# **LAUDO DE SEGURANÇA**

**Decreto Federal nº 6.795 de 16 de Março de 2009**

**INTERESSADO: Federação Paulista de Futebol.**

**ESTÁDIO: Carlos Colnaghi.**

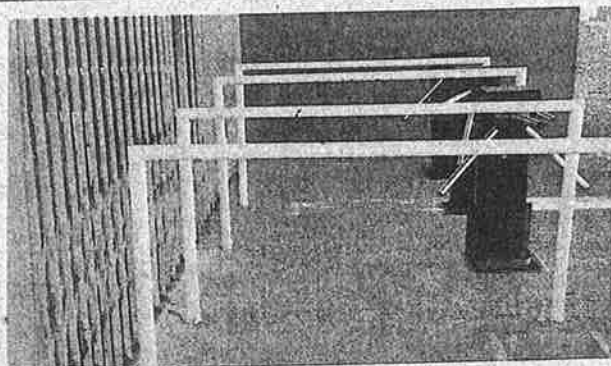
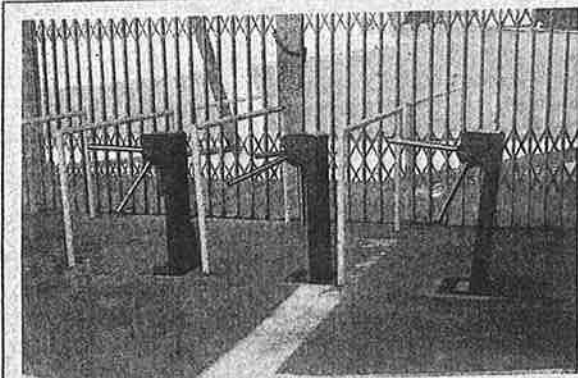
14. Existe algum mecanismo de controle de acesso que impeça o ingresso de torcedores desautorizados ou objetos ilícitos de estádio? Qual?

Sim.

Existem as catracas de acesso ao público e em todos os jogos são realizadas revista pessoal pela Polícia Militar.

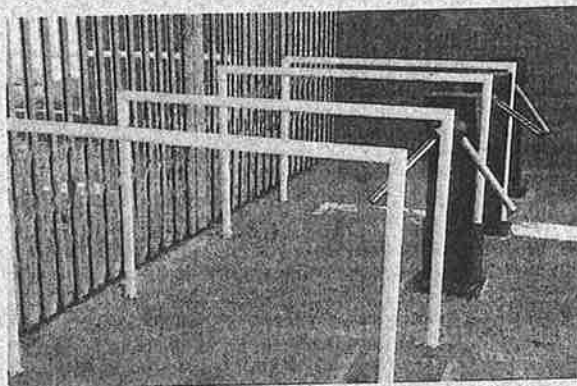
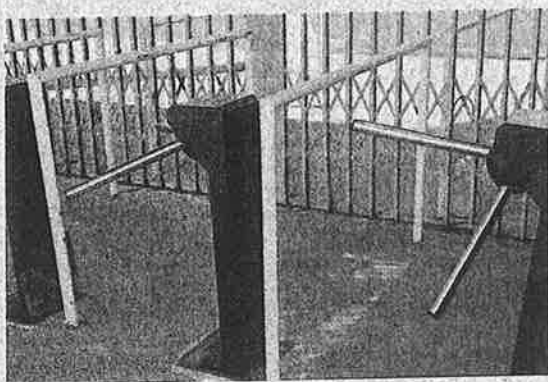
16. As catracas de acesso ao estádio são removíveis?

Sim. Contudo para saída do público são abertos outros portões diferentes daquele utilizado para entrada.

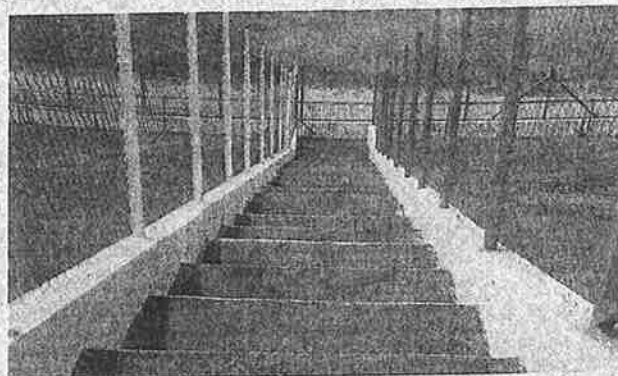
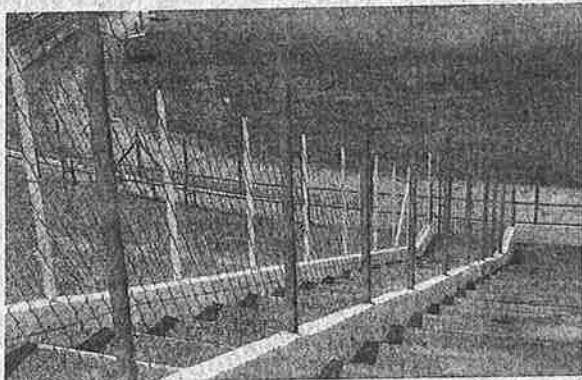
20. As arquibancadas têm setores com barreiras físicas para separação de torcedores? Quantos?

Existem apenas dois setores, o da torcida local e da visitante, sendo estes divididos por duas grades de proteção.

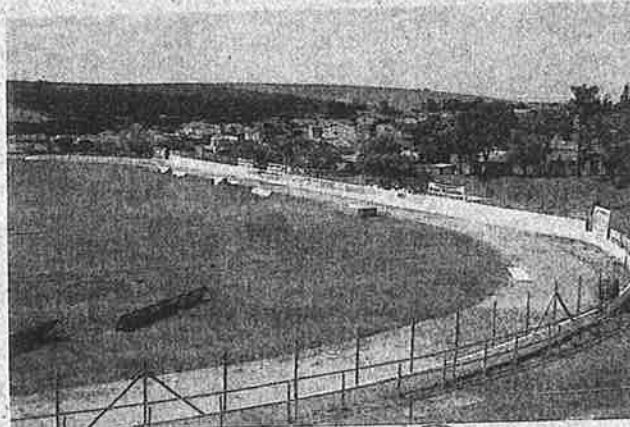
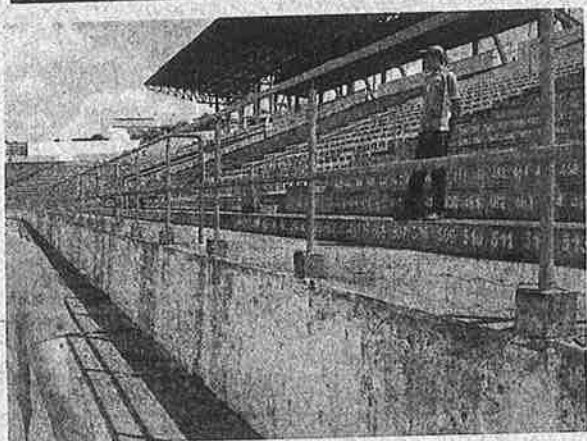
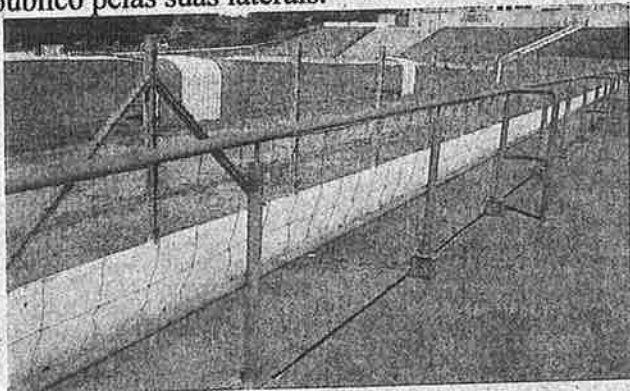
25. Existem materiais perigosos (pedras, pedaços de calçadas, restos de obras, hastes metálicas, outros), que possam ser utilizados em tumultos e confrontos de torcedores?

Existe a presença de pedaços de paus e pedras espalhados pelo estádio.

GRADE DE PROTEÇÃO LATERAL BAIXA

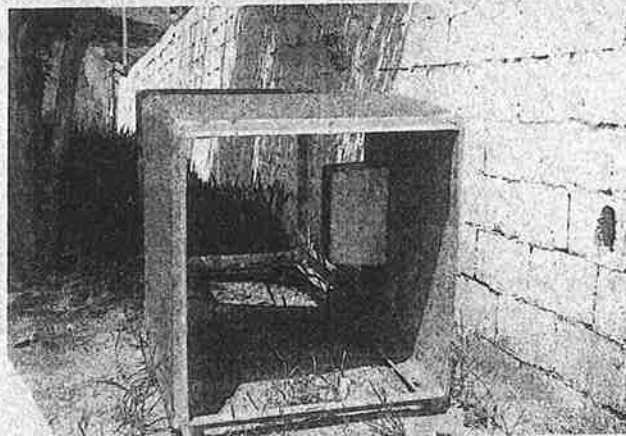
BILHETERIA TORCIDA VISITANTE

REBOCO SOLTO

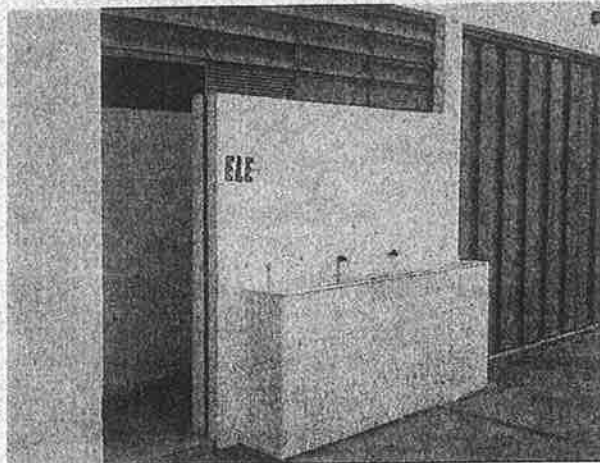
VIDROS NAS JANELAS DOS BANHEIROS
